1.1 CONCEPTO TÉCNICO No. CT:	**5657**
1.2 ÁREA:	TÉCNICA Y DE GESTIÓN
1.3 COORDINACIÓN:	INVESTIGACIÓN Y DESARROLLO
1.4 REFERENCIA CRUZADA RADICADO FOPAE:	2009ER13097
1.5 RESPUESTA OFICIAL No.	RO-38849

2.1 SOLICITANTE:	CURADURÍA URBANA No. 4
2.2 PROYECTO:	Carrera 18G No. 74C-15 Sur
2.3 LOCALIDAD:	19. Ciudad Bolívar
2.4 UPZ:	67. Lucero
2.5 BARRIO O SECTOR CATASTRAL:	Estrella del Sur
2.6 DIRECCIÓN:	Carrera 18G No. 74C-15 Sur
2.7 CHIP:	AAA0026KZDE
2.8 MANZANA CATASTRAL:	28
2.9 PREDIO CATASTRAL:	01
2.10 ÁREA (Ha):	0.0127
2.11 FECHA DE VISITA:	Octubre 14 de 2009

Fotografía No. 1. Predio del proyecto ubicado en la carrera 18G No. 74C-15 Sur, Localidad de Ciudad Bolívar.

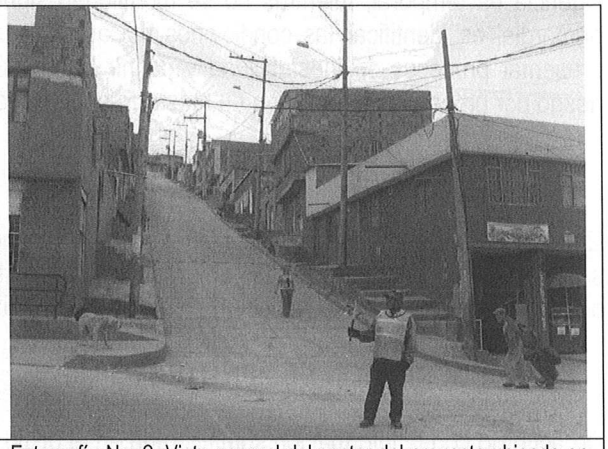
mampostería parcialmente confinada. En el momento de la visita, en el predio objeto del presente concepto técnico, se encontró una edificación de dos (2) pisos de altura con muros a media altura en el tercer nivel (Fotografía No. 1), la cual fue construida mediante el sistema de mampostería parcialmente confinada por columnas de concreto. La edificación se emplaza en un sector a media ladera con pendiente media y en el momento de la verificación técnica adelantada no evidenciaba daños o patologías que permitan identificar o definir la presencia de procesos de inestabilidad geotécnica local en el área del proyecto (Fotografía No. 2).

Dadas las condiciones físicas del entorno del proyecto y que la profundidad máxima de excavación para la construcción de la cimentación será de 1.00m, se considera que la posibilidad de que se presenten procesos de remoción en masa en el área que define el mismo, es baja y que la presencia de los mismos obedecería a intervenciones no técnicas de origen antrópico, sin embargo y dado que la pendiente se incrementa hacia el occidente, se recomienda que el estudio geotécnico incluya la estabilidad de las intervenciones, de tal forma que se garanticen factores de seguridad adecuados no solo para el proyecto, sino para que las edificaciones e infraestructura adyacente no se vean afectadas negativamente.
